Skemmuvegur 4A. LED auglýsingaskilti. Umsagnarbeiðni.

Skemmuvegur 4A

Umsögn um byggingarleyfisumsókn

Umsögn skipulagsfulltrúa

Mynd 1. Loftmynd, flettiskiltið er innan rauða kassans. Örin sýnir flötinn sem hér um ræðir. Tekin af kortavef Kópavogs.

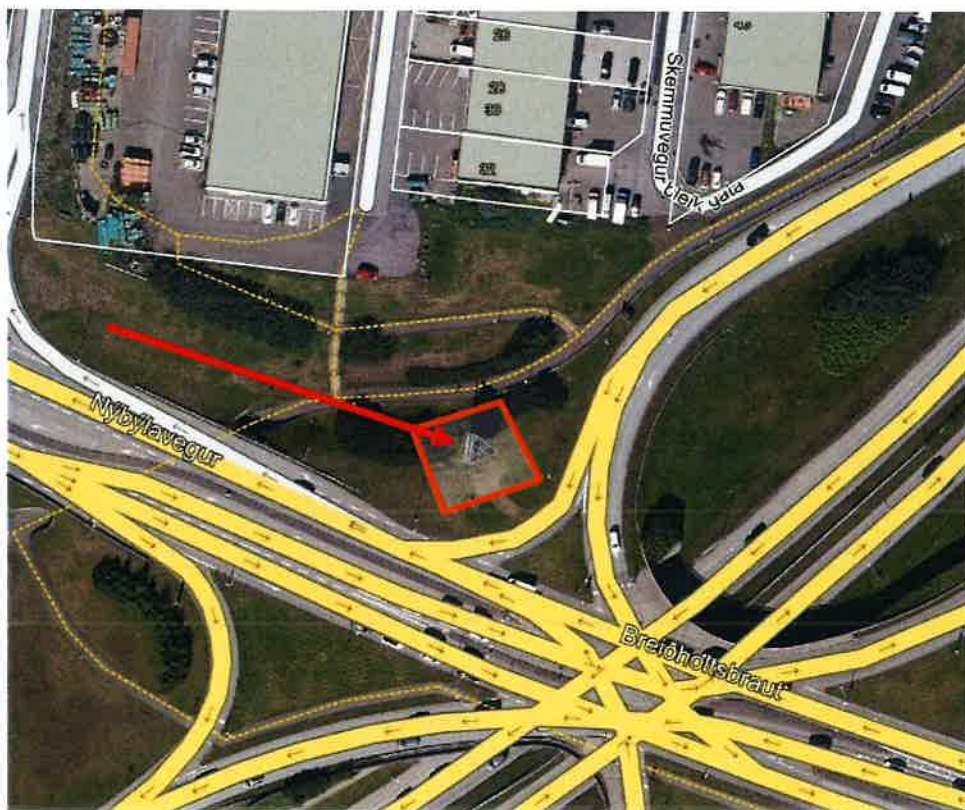
Á embættisafgreiðslufundi skipulagsfulltrúa þann 13. október 2025 var lagt fram erindi byggingarfulltrúa dags. 26. september 2025 þar sem byggingarleyfisumsókn Handknattleiksfélags Kópavogs var vísað til umsagnar skipulagsfulltrúa. Sótt er um leyfi fyrir að gera breytingu á vesturhlið flettiskiltis og koma fyrir rafrænum skjá (LED) 5,8 x 3,8 að stærð á bæjarlandi við Skemmuveg 4A, á gatnamótum Nýbýlavegar og Reykjanesbrautar. Erindinu var vísað til umsagnar verkefnastjóra.

Mynd 2. Ásýnd frá götu. Mynd tekin í júlí 2022, af já.is.

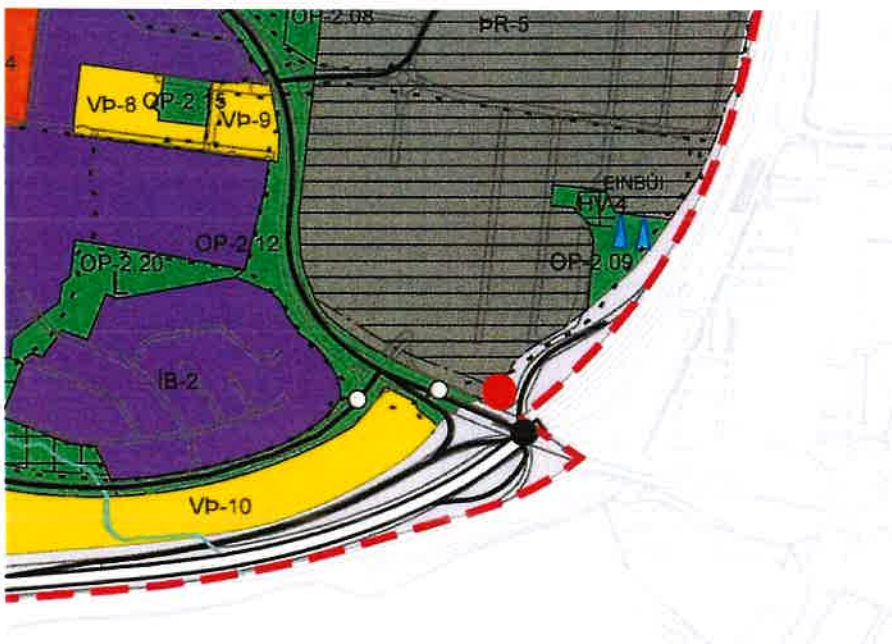
Árið 2022 var heimilað að hinir fletirnir sem snúa til norð-austurs og suð-austurs að Reykjanesbraut yrðu breytt í stafræna LED skilti. Þá var ekki sótt um að breyta þeim skjá sem snýr til suð-vesturs að íbúðarbyggð og er sótt um að breyta nú.
